## Keuringsverslag van een elektrische laagspanning- en zeer lage spanningsinstallatie

**NIET CONFORM**

Datum keuring: 07/02/2024

Straatnaam krogstraat  
Huisnummer 165  
Busnummer  
Postcode 1860  
Gemeente MEISE  
Land België

Afbeelding schakel- en verdeelbord:

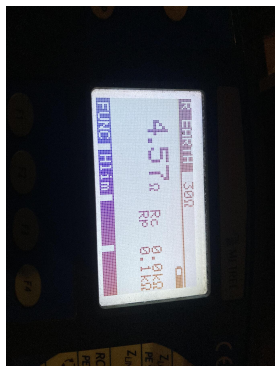
15.02 De aanduiding van de stroomkringen en/of apparatuur, aansluitklemmen, enz dient aangebracht of vervolledigd te worden. (Boek 1 Onderafdeling 3.1.3.1. en 3.1.3.3.A. en 5.1.6.1)

15.09 De genaakbare, naakte onder spanning staande delen zijn onvoldoende afgeschermd. (Boek 1 Afdeling 5.1.4. en 4.2.2.3.)

15.13 De nominale spanning dient duidelijk vermeld te worden op een oordeelkundig gekozen plaats. (Boek 1 Onderafdeling 3.1.3.3.)
